Shearwater Teric

Versionshinweise zur Firmware v16

VERSION 16 27.05.2019

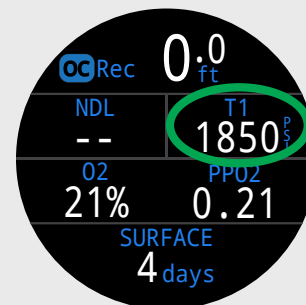
VERBESSERUNG Im OC Rec-Standardlayout kann die ZzOF-Position (oben rechts) durch eine alternative Anzeige ersetzt werden.
